**Gebündelte Gesamtstellungnahme zum Entwurf des
Bebauungsplanes Nr. 12.1 „AWE-Stammwerk“ der Stadt Eisenach,
Wartburgkreis**

- Beteiligung der Träger öffentlicher Belange gemäß § 4 BauGB
und ThürStAnz Nr. 34/2005, S. 1538-1548 -

Auszug „1_Entwurf zur 2. Änderung des Bebauungsplanes-Planzeichnung.pdf“ aus den Antragsunterlagen

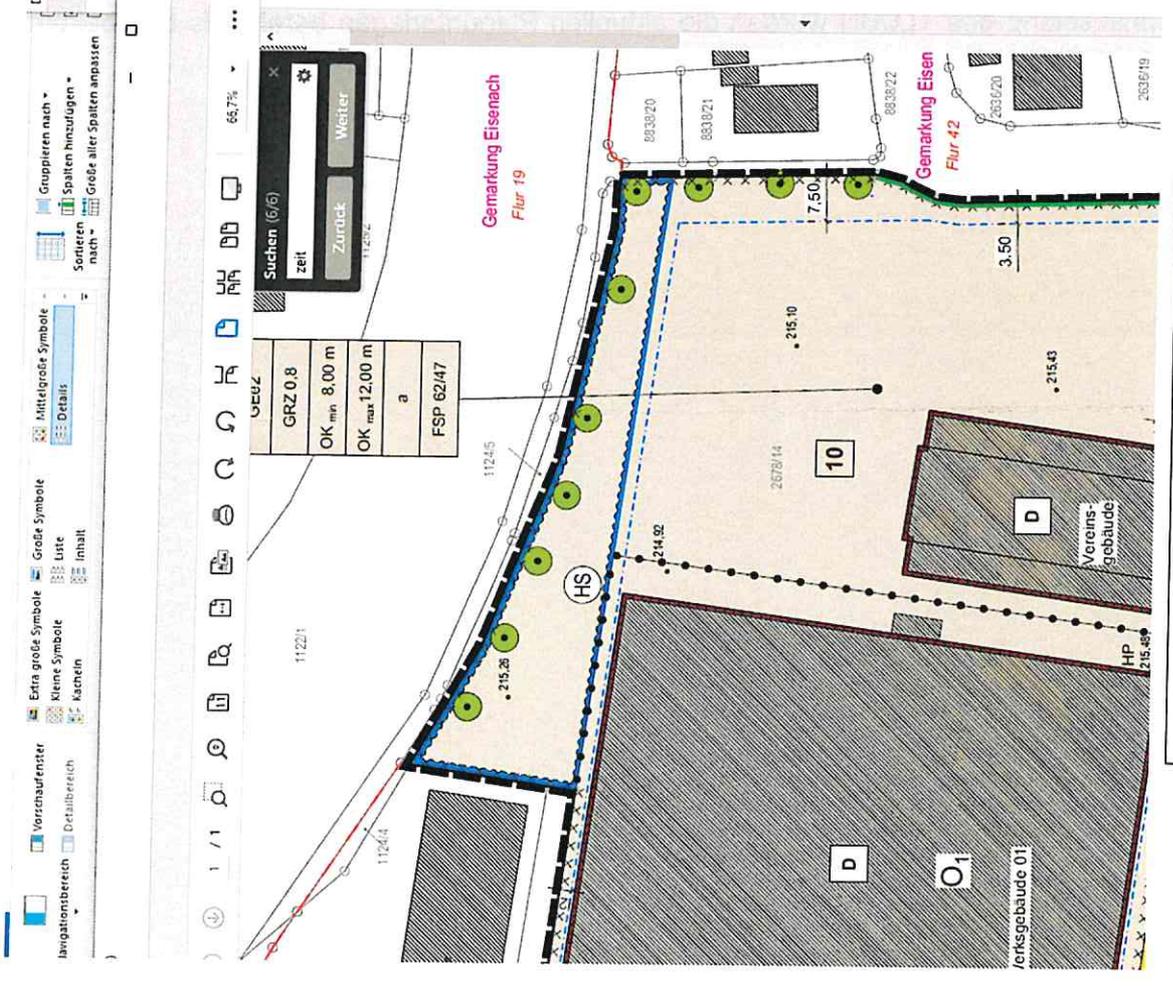
Die planfestgestellten Maßnahmen zum Hochwasserschutz Eisenach (GZ: 5070-52-4541/3-1) sind in der Fläche berücksichtigt. Gemäß BPlan ist unter Nr. 6 eine zeitlich befristete Pflege der Bestandsbäume enthalten, mit Beginn der baulichen Umsetzung der Hochwasserschutzmaßnahmen in dem Bereich können die Bäume entfernt werden. Das TLUBN ist über den Zeitablauf der geplanten baulichen Umsetzung des Vorhabens Neubau Multifunktionshalle zu unterrichten. Der den Unterlagen beigefügte Plan „13_Hochwasserschutzmaßnahmen-Lageplan 27.02.2017.pdf“ ist noch vom Stand 2017 und entspricht nicht dem planfestgestellten Verlauf der Hochwasserschutzanlage.

In nachfolgender Abbildung ist rechts ein Ausschnitt aus dem planfestgestellten Lageplan beigefügt.

Nach Kenntnisstand des TLUBN wurden die aktuellen Planunterlagen bereits als bearbeitbare Daten ausgetauscht.
